大型バスの座席ベルトのリコールについて

リコール届出番号2331

平成21年6月18日、日産ディーゼル工業株式会社に車両を供給している三菱ふそうトラック・バス株式会社が下記のリコールを国土交通大臣に届け出しました。

改善箇所説明図

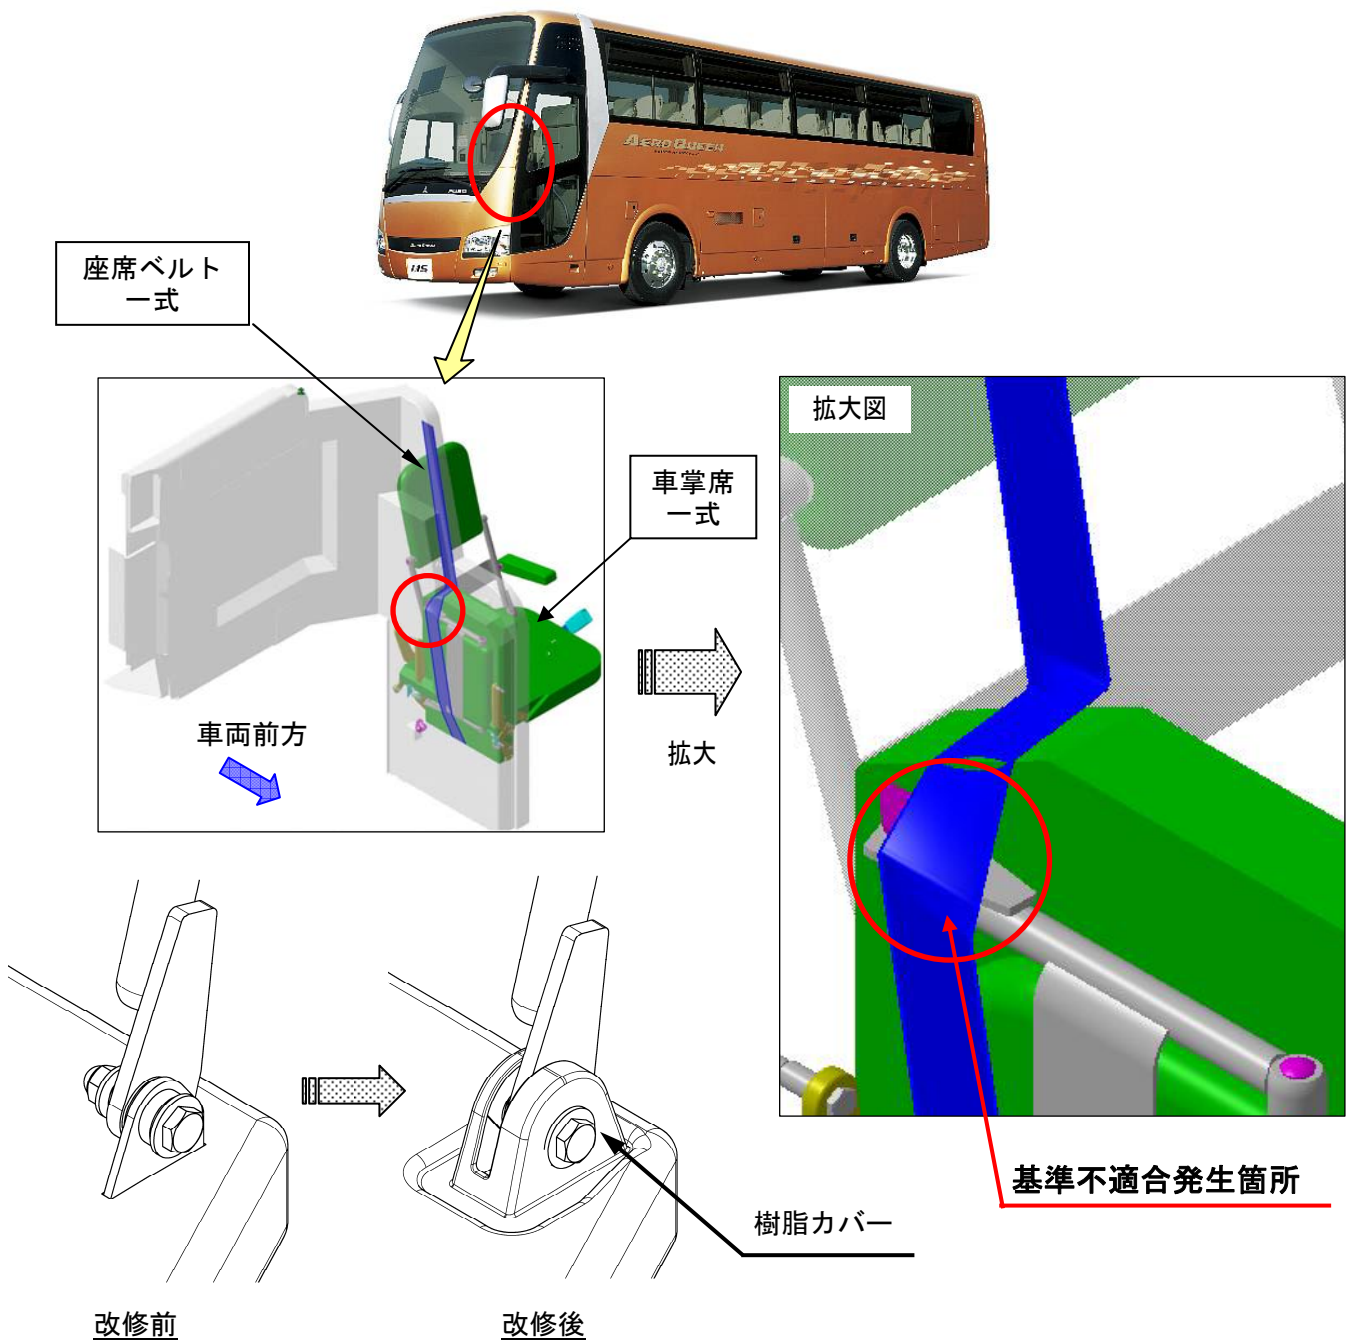
大型バスにおいて、車掌席背当フレーム下部の形状が不適切なため、車掌席格納時に当該部と座席ベルトが接触し、損傷する可能性がある。そのため、そのままの状態で使用を続けると、座席ベルトが切損し、乗務員の拘束ができなくなるおそれがある。

全車両、車掌席一式を対策品と交換し、当該座席ベルト一式を新品と交換する。

注：□ は、交換部品を示す。

識別：作業完了車には、車両左後方点検リッド裏の位置に「HB78」の文字が記載された白黄色のシールを貼付ける。
